Ministero della Cultura

DIREZIONE GENERALE ARCHEOLOGIA, BELLE ARTI E PAESAGGIO
SERVIZIO V

Oggetto: **[ID 5161]** Procedimento di Valutazione di impatto ambientale ai sensi dell'art. 25 del D.Lgs. 152/2006 relativa al progetto di impianto eolico "**Parco Eolico Volturino**" costituito da 10 aerogeneratori per una potenza complessiva di 48 MW, da realizzarsi all'interno del territorio comunale di Volturino (FG), nelle località di Selva Piana e Parco Giovenco.
Proponente: RWE Renewables Italia S.r.l (ex Innogy Italia S.p.a.)
Parere tecnico istruttorio della DG ABAP.

In arancione gli aerogeneratori Innogy Italia S.r.l., in nero quelli esistenti, in verde impianto EDP Renewables in corso presso il MiTE.. In viola il percorso tratturale Lucera Castel di Sangro. (Elaborazione SABAP-FG).

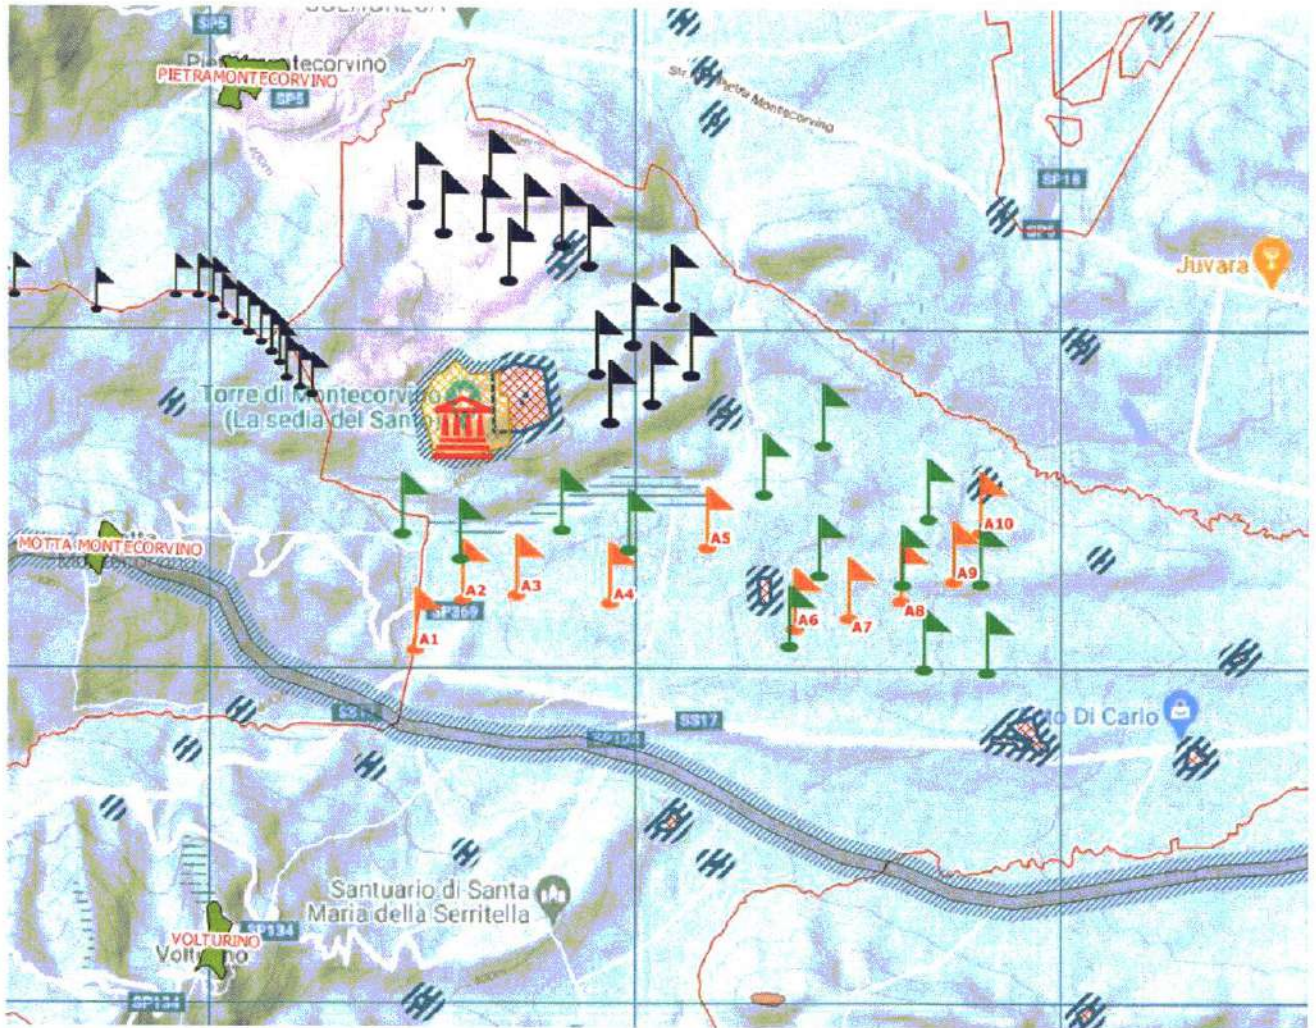
È utile riportare nella seguente planimetria come l'area si stia saturando di ulteriori progetti di impianti eolici. È da notare che nella stessa area è in corso di valutazione (PUA ID 5059) un ulteriore impianto eolico della ditta EDP Renewables che addirittura si sovrappone a quello della Innogy Italia.

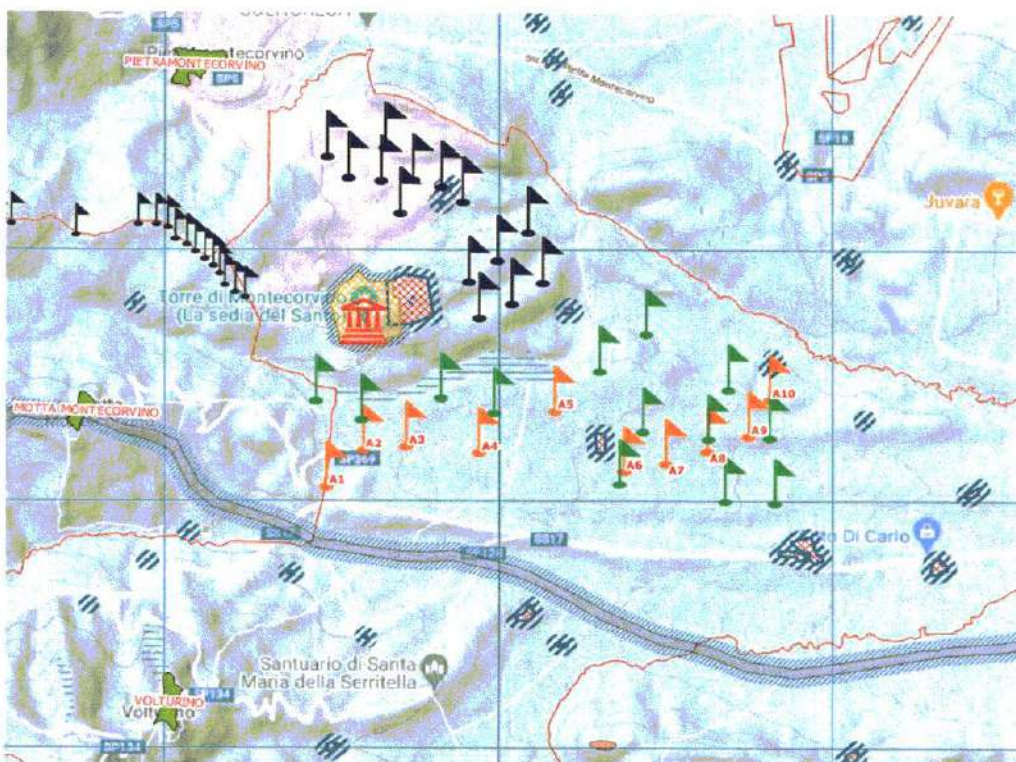
È utile rilevare nella seguente planimetria come l'area si stia saturando con ulteriori progetti di impianti eolici. È da notare che nella stessa area è in corso di valutazione (PUA ID 5059) un ulteriore impianto eolico della Soc. EDP Renewables che addirittura si sovrappone a quello in oggetto.
